Mission régionale d'autorité environnementale  
Grand Est

**Avis délibéré sur le projet de modification n°4  
du Plan local d'urbanisme intercommunal (PLUi)  
de l'Eurométropole de Strasbourg (EMS) (67)**

n°MRAe 2023AGE49

Figure 2: proposition de règlement modifié. Source : dossier.

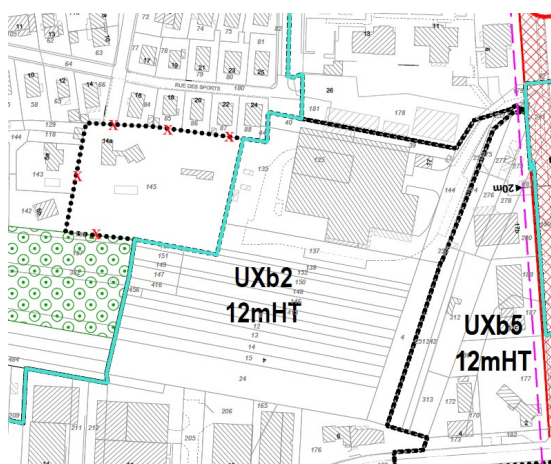
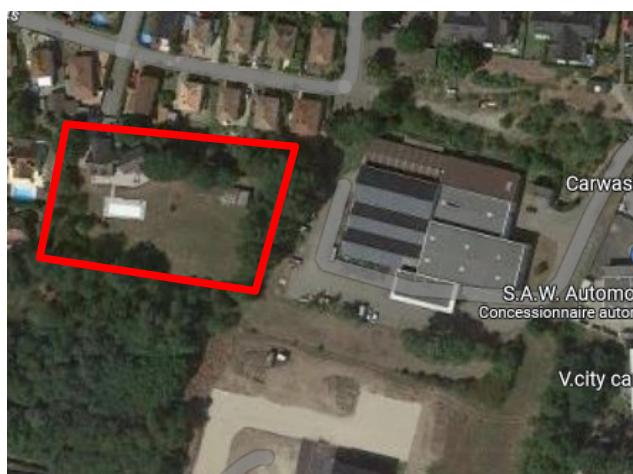
Le point 135 étend une zone UC sur un logement de fonction actuellement classé en zone d'activités (UX) au motif que le propriétaire souhaite faire évoluer son habitation. L'Ae s'interroge sur la réalisation de ce logement de fonction, de plus de 100 m<sup>2</sup> et non accolé au bâtiment d'activités, comme le stipule le règlement de la zone UX en vigueur. Elle s'interroge également sur la superficie importante de la parcelle proposée en zone UC et qui pourrait permettre l'extension ou l'implantation d'autres activités économiques ou une extension de la zone d'habitat avec une densification cohérente avec le quartier attenant (voir figures 2 et 3).

**L'Ae recommande de clarifier le point 135 relatif à l'intégration d'une parcelle d'activités, comprenant un logement de fonction, en zone urbaine.**
